## Umweltfachliche Bewertung zur Verbreiterung des Schutzstreifens zwischen Mast 1 – 2, 61 – 62, 62 – 63, 70 – 71 sowie 71 – 72

Umweltfachliche Bewertung Verbreiterung Schutzstreifen zwischen Mast 1 – 2, 61 – 62, 62 – 63, 70 – 71 sowie 71 – 72

**Tabelle 2: Änderungen der 8. PAe vF**

**Abbildung 1:** Baumfallkurve

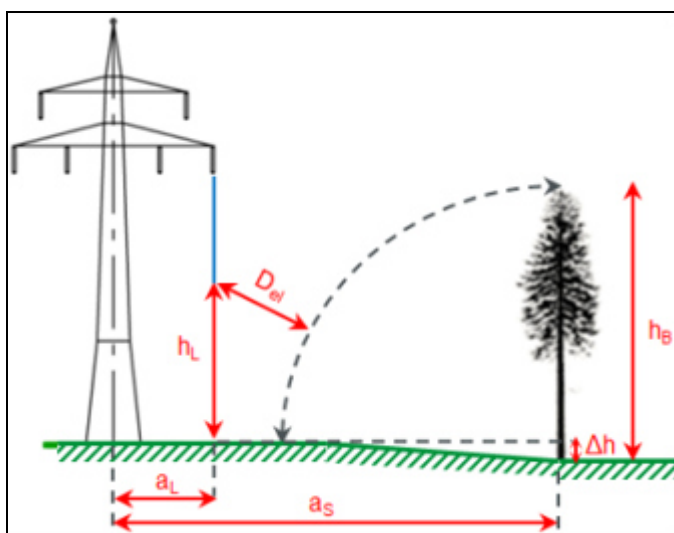
Nach Errichtung der Leitung wurde mittels Baumfallkurven festgestellt, dass die an die Schutzstreifen angrenzenden Randbäume der jeweils seitlich der Schutzbereiche verlaufenden neu entstandenen Waldränder nicht den erforderlichen Mindestabstand von den unteren Leiterseile der mitgenommenen 110 kV-Leitung einhalten und somit im Falle des Umfallens der Randbäume von einer Gefährdung der Leitung ausgegangen werden muss.

Aus diesem Grund muss der Schutzstreifen in den Mastfeldern Mast 1 – 2, 50 – 51, 61 – 62, 62 – 63, 70 – 71 sowie 71 – 72 entsprechend verbreitert werden. Hierzu soll für die Mastfelder ein paralleler Schutzbereich ausgewiesen werden, der über den technisch erforderlichen Bereich (parabolischer Schutzstreifen) einen 5,0 m breiten Randbaumbereich (d.h. ausgeschwungener Leiter der 110 kV + 2,0m + Del + 5,0 m, siehe Abbildung 1) berücksichtigt.
